Notitie

betreft: Riekerhof Amsterdam bouwfysica, akoestiek en brandveiligheid
Reactie aandachtspunten brandweer Amsterdam-Amstelland

datum: 8 februari 2024

referentie: SdK/SdG/DvdH/H 8103-16-NO-001

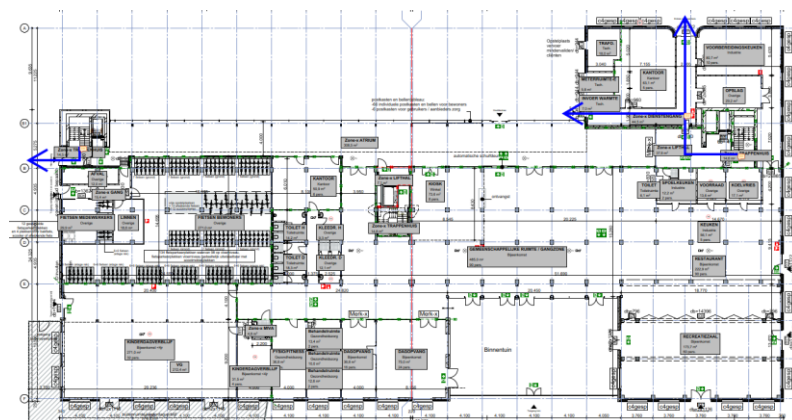
Brandveiligheids- en ontvluchtingsconcept atrium

Aan de noordzijde van het gebouw zal de huidige afscheiding van de galerijen (gevelpanelen, glasplaten en open geveldelen) worden verwijderd. Op een grotere afstand van de galerijen zal een nieuwe vliesgevel worden gerealiseerd waardoor een atrium wordt gecreëerd. Dit atrium is niet gelegen in een brandcompartiment.

In het atrium zal slechts een zeer beperkte vuurlast aanwezig zijn. Op de 'terrassen' op de verdiepingen zullen zithoekjes worden gerealiseerd. Het meubilair van deze zithoekjes zal worden uitgevoerd in moeilijk brandbaar materiaal. Op de begane grond van het atrium zullen naast deze zithoekjes ook planten worden geplaatst, die regelmatig zullen worden voorzien van water.

Het atrium zal worden gebruikt als extra beschermde vluchtroute.

De woningen zijn 30 minuten brandwerend gescheiden van het atrium. Om rookverspreiding van de woningen naar het atrium te voorkomen worden de woningen voorzien van zelfsluitende ramen en deuren. De maatschappelijke plint op de begane grond is eveneens brand- en rookwerend gescheiden van het atrium.
